前回の審査会議(令和元年7月8日)等における指摘事項に対する申請者の回答

修正 2019年7月31日

## 装置全停止時の対応について

添付 1

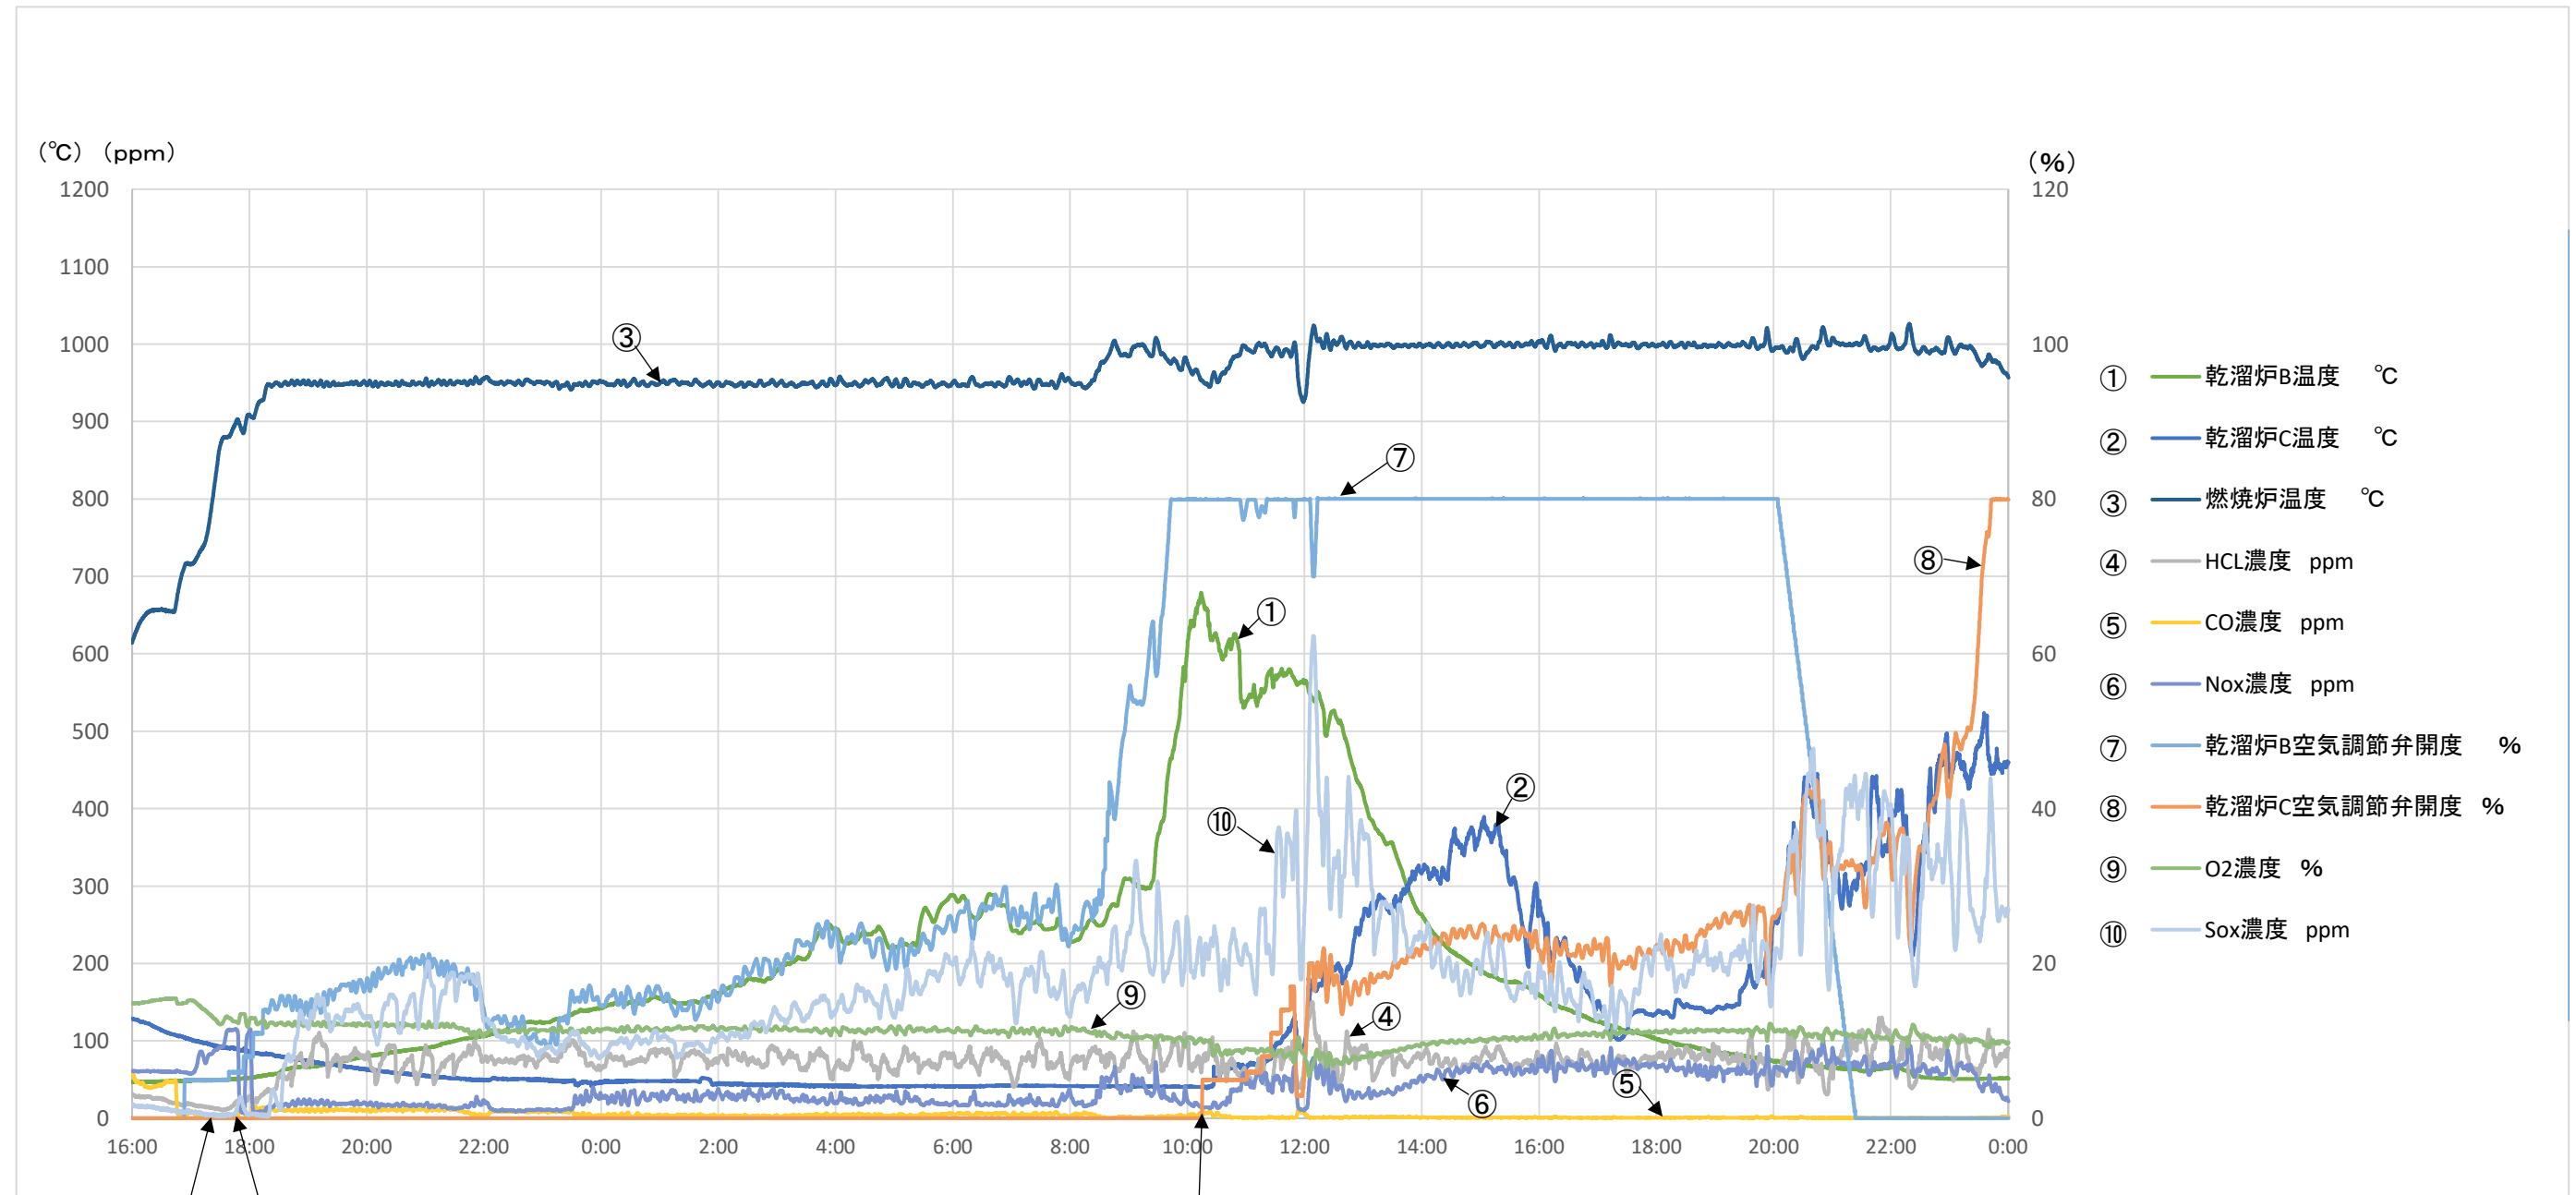
指摘事項	申請者の回答	添付資料
○窒素酸化物(NOx)について		
<p>1 窒素酸化物の説明について、今回追加で出された資料では納得できない。窒素酸化物を抑制する機構がないため、焼却施設そのものとして窒素酸化物が出てこないようにしなければならない。また、3つの例として提出されたデータについても、どのような運転条件のものか不明で、瞬間値でしかない。示されている窒素酸化物の計算結果にしても、受け入れる廃棄物の平均的な組成としてのもので、一番寄与率の高い乾溜ガス化炉に投入する廃棄物の窒素分としては0.72%で、その場合に153ppmとのことであるが、実際に受ける廃棄物は当然バラつきがあるはずである。この窒素分のバラつき具合がどの程度か不明であり、例えば、この窒素分が倍になれば300ppmとなり、規制基準値を超過することとなる。廃プラスチック類の中にも窒素含有量が高いものもあり、そのような物が多く入ることもあり得る。入口でどのような規制をかけるか等、ルールを設ける必要はないのか。</p>	<p>①No x、HCl、O<sub>2</sub>、CO、SO<sub>x</sub>を連続測定したデータをご提示する。この時の投入物は、木くず・紙くず・繊維くず・廃プラスチック類等が混合しているペールであった。このデータでは、運転中はCO、O<sub>2</sub>、は一定を保ち、NOxについても100ppm以内をほぼ一定で推移している。この焼却施設は今回計画と同規模の200m<sup>3</sup>のものである。焼却物はほとんどが数種類の廃棄物が混合しているペールであり、その組成は一定ではなくばらつきがある。当然窒素分の多い物、少ない物があるが、組成が均一になるように事前に展開、重機にて調整している。また、投入の際にもさらに目視にて確認し調整している。そのため、窒素酸化物濃度が瞬時に上下することなく運転を継続している。加山興業においては主な廃棄物はピットで保管し、投入前にクレーンで均一化する。さらに目視での確認をしながらクレーンにて投入するため均一化できる。また、この類似施設の廃棄物は、加山興業で受け入れている廃棄物の内容と酷似しており、実際運転時のこれら物質の濃度もこのデータのように推移するものと考え。</p>	添付1

2019年7月15日 乾溜ガス化炉B炉→乾溜ガス化炉C炉 運転

17:30 B炉着火  
17:56 ガス化開始

10:27 C炉着火、乾溜ガス化炉切替B→C

添付2-①

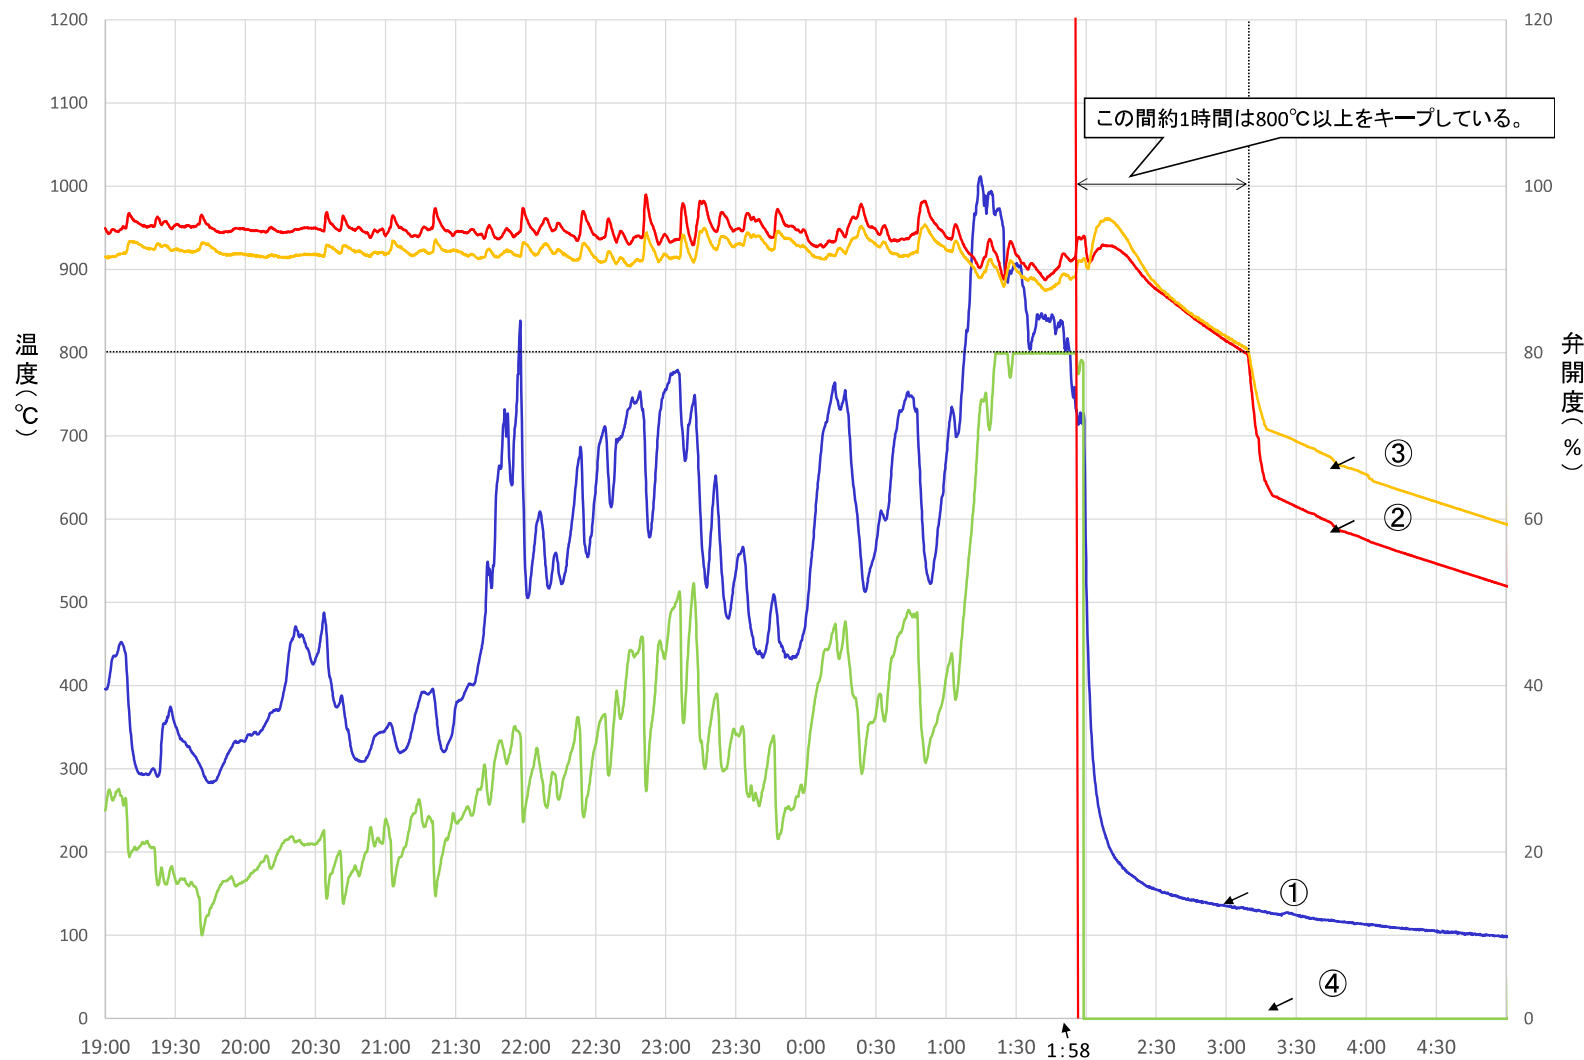
<p>15</p> <p>非常時対策の質問への回答として提出された過去の事例に関するタイムチャートで、「赤ライン(22時48分)において装置を止めなければならない事態が発生したため、22時48分から燃焼炉出口温度⑤が下がりはじめ23時30分頃までの間に装置を止めるための動作を行っており、燃焼炉に空気を送るブロー等は稼働している状態である。」と説明している。これは、ガス化炉が30分ほどで自然放冷して可燃性ガス放出が止まるまでの間、燃焼炉において燃焼状態を保持するために空気が必要であることを意味しており、まさに「失火による可燃性ガスの充満を避けるためにブローを稼働し続ける緊急電源が必要ではないか」という懸念を裏付ける根拠となっている。つまり、送電線ダウンの際に自然停止することの説明にはなっていない。適切な事例による正確な回答を求めます。</p>	<p>前回の審査会議においてご提示した資料は、停電から通電までの記録がされておらず、不自然に直線で結ばれている箇所があったため非常に分かりにくいグラフとなっていた。施設停止時には燃焼炉に空気を送るブロー等の稼働も止まっており、燃焼炉への空気供給は自然ドラフト(煙突効果)により行われていた。詳細は添付資料ご参照ください。</p>	<p>添付2-①  添付2-②  添付2-③</p>
<p>以下、余白。</p>

運転チャートのご説明 (別の全停止事例)

別の事例を提示します。(停電ではなかったので装置停止中も継続して記録。)

1時58分、自己燃焼中に安全装置の作動により装置が全停止(「乾溜ガス化炉の水位低下」・・・用水タンクから乾溜ガス化炉への水の供給が減少し乾溜ガス化炉の水冷層において設定した水位を下回ることを検知したため、安全装置が作動し装置が停止しました。なお、設定水位は安全を考慮しており、施設が全停止したあとに乾溜ガス化炉を継続して冷却する能力は十分残しており冷却水が全て蒸発することはありません。)

この時、乾溜空気弁開度は閉で0%となりますので、

80%だった④の線が0%に向かって降下していきます。900℃であった燃焼炉出口温度は徐々に降下していますが、大よそ3時10分まで(約1時間10分)800℃以上の状態をキープしていました。①の乾溜炉温度は停止時より急降下し、3時の時点で140℃ですのでこの間で乾溜ガスの発生は停止しています。

発注者 加山興業 株式会社 意向  
 図面名称 GB-200T-47,000PB特型 焼却装置  
 GB-6,000特型 焼却装置  
 保管施設配置計画図

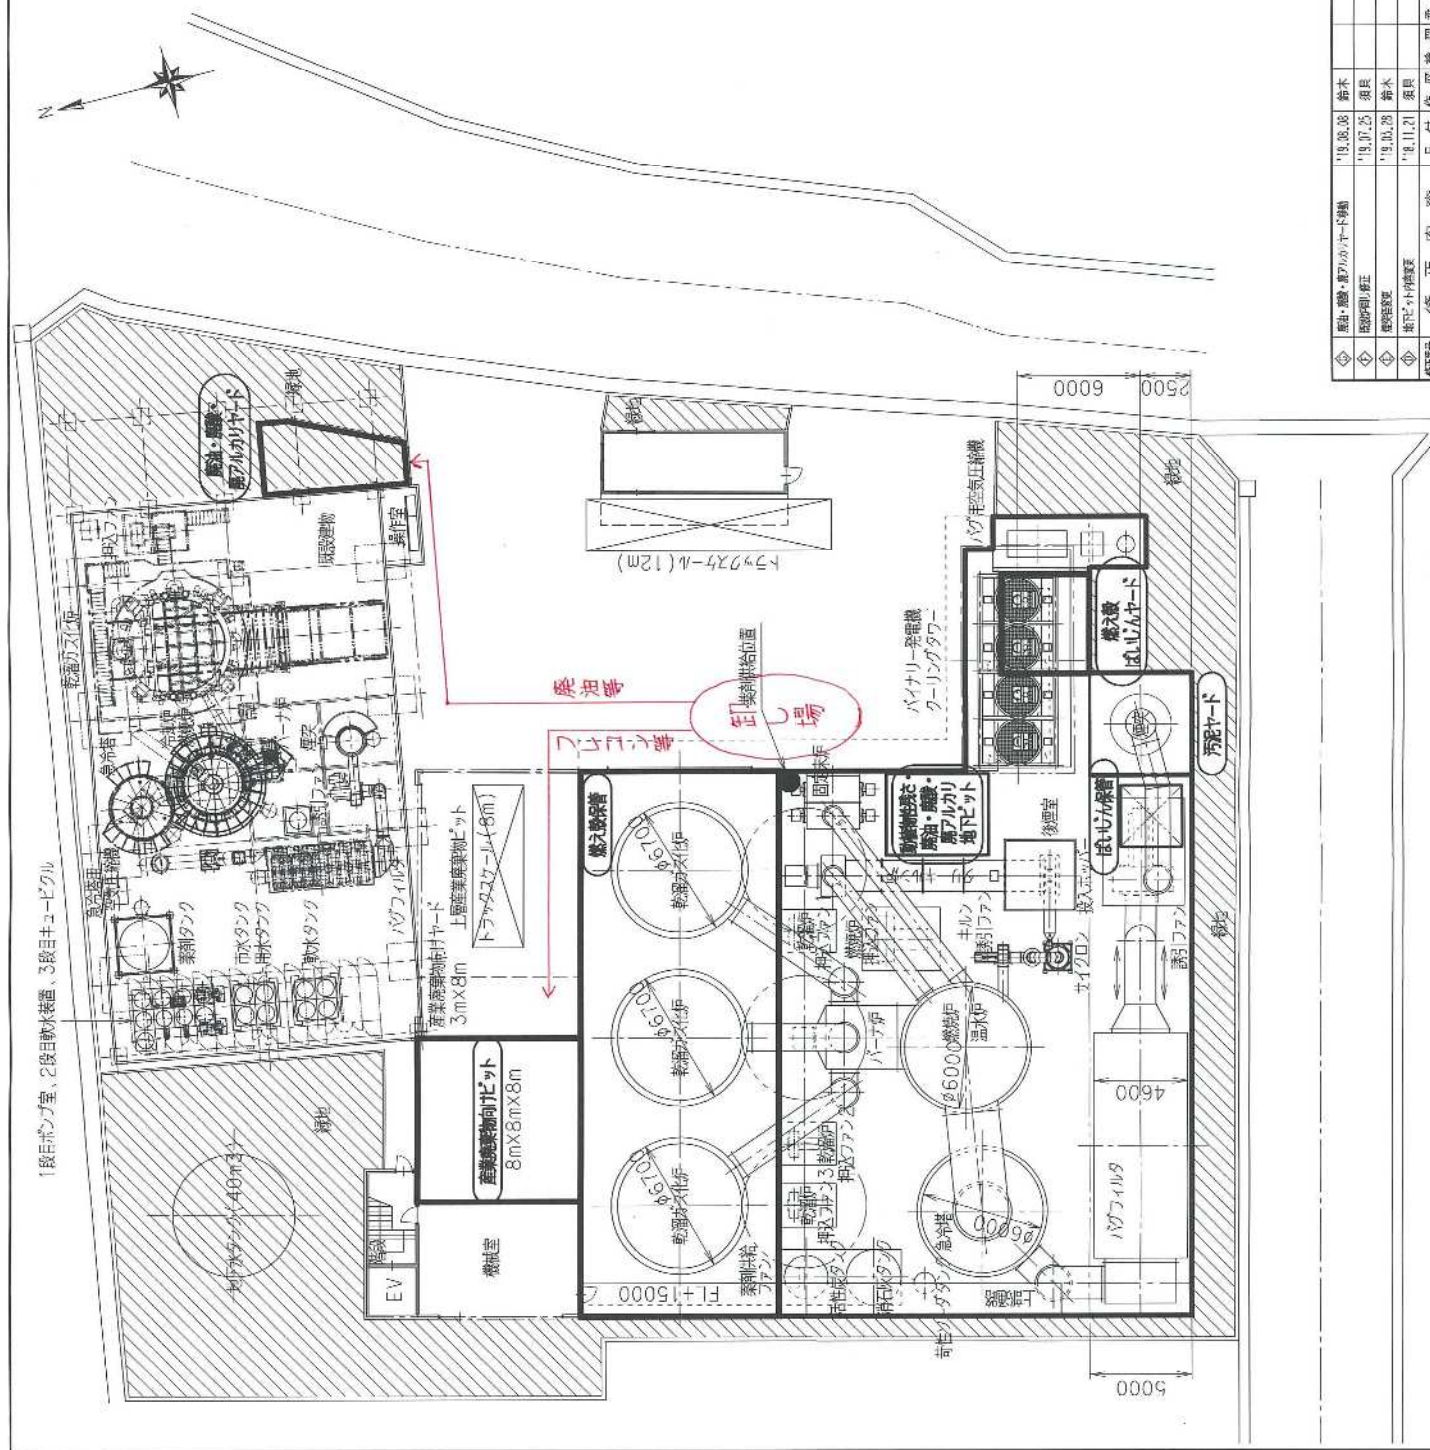
トラックに積まれている廃棄物にしても、炉の運転にそぐわないようなもの、例えばカロリーが著しく高いもの、若しくは、著しく低いものばかりが一時的に集中しないようにする方策などはあるのか?

指摘事項	申請者の回答	添付資料
○7月8日の審査会議後のご質問		
12 ダイオキシン類の測定結果の事例も示すこと。	類似施設3社の事例を提示する。①A社(乾溜ガス化炉25m <sup>3</sup> ×3基、ロータリーキルン炉と固定床炉はなし)、②B社(乾溜ガス化炉100m <sup>3</sup> ×2基、ロータリーキルン炉と固定床炉はなし)、③C社(乾溜ガス化炉30m <sup>3</sup> ×2基、ロータリーキルン炉がある。固定床炉なし)である。これら3施設の法律上の規制値は5ng・TEQ/Nm <sup>3</sup> である。3社とも排ガス・燃え殻・ばいじんの法的基準を下回っている。詳細は添付資料ご参照ください。	添付3
13 消石灰(Ca(OH) <sub>2</sub> )の状態で吹き込むと思うが、別添3-1~3-4では6. 反応式では CaO+H <sub>2</sub> O → Ca(OH) <sub>2</sub> も記載されている。(なぜこの式を書いたのか?) 生石灰ではなく、消石灰状態で使用することでよいのか?	消石灰状態で使用する。反応式は、参考として記載している。	
廃棄物の搬入について、ドラム缶や一斗缶、フレコンバックを搬入ルート②の左下のあたりに降ろし、そこから北東の液物の保管場所(廃油・廃酸・廃アルカリヤード)へフォークリフトか台車で運ぶにしても、その一時的な置場や台車のルートなどを決めておかないといけないのではないのか?	荷卸場に一旦仮置をしたあと、速やかに廃油なら廃油保管庫に、フレコンバック等の産業廃棄物であれば廃棄物保管ピットの前の展開場にて展開検査を行い、廃棄物ピットに保管する。詳細は添付資料ご参照ください。	添付4-① 添付4-②
汚泥ヤードにはどのように展開するのか?	汚泥はダンプアップ車で搬入になるので、そのままバックで汚泥ヤードへ行き、ダンプアップする。	
保管場所も含めて施設の戸締りはいつするのか?	工場出入り口は遅くとも19:00には施錠する。	
処理量も大幅に増加するに伴い、搬入トラックも多くなることが予測されるが、前面の道路にトラックが渋滞し、近所の方々に迷惑になるようなことはないのか? 待機場などは設けないのか?	万一に備えて待機場にはトラック約30台分を確保している。新焼却施設設置予定場所から道路を挟んで東側に2か所ある。搬入は予約制としており、搬入トラックの台数及び廃棄物の種類として炉の運転にそぐわないものが一時的に集中しないように管理する。詳細は添付資料ご参照ください。
